# 東海発電所

## 排気筒短尺化に関する説明書

2020 年 10 月 21 日  
日本原子力発電株式会社

図1 工事対象範囲

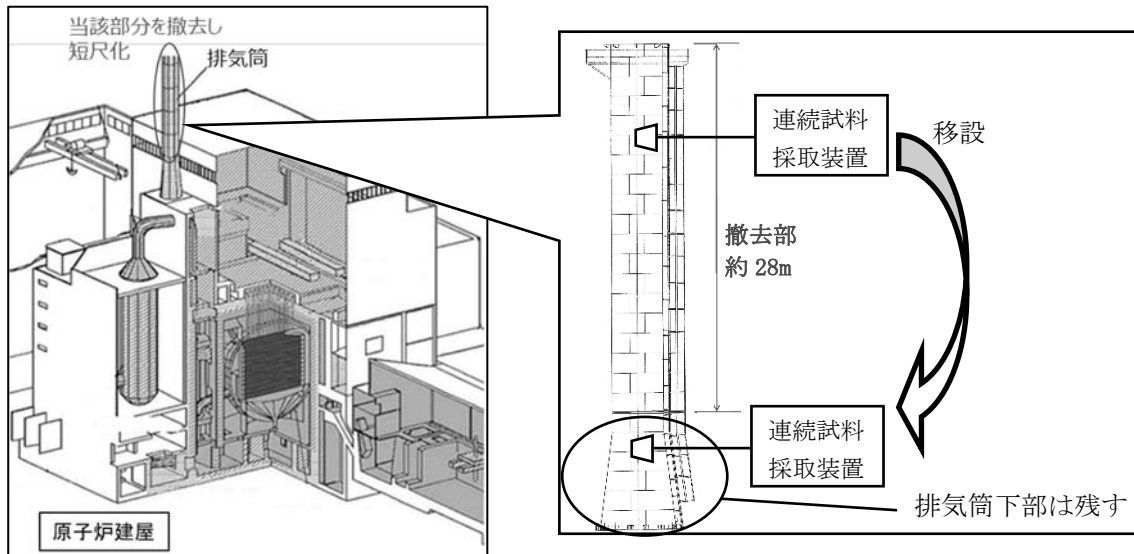
排気筒を根本部分で切断し、上部を撤去する〔図1参照〕。

排気筒高さは、現在の約89mから短尺化後は約61mになる。
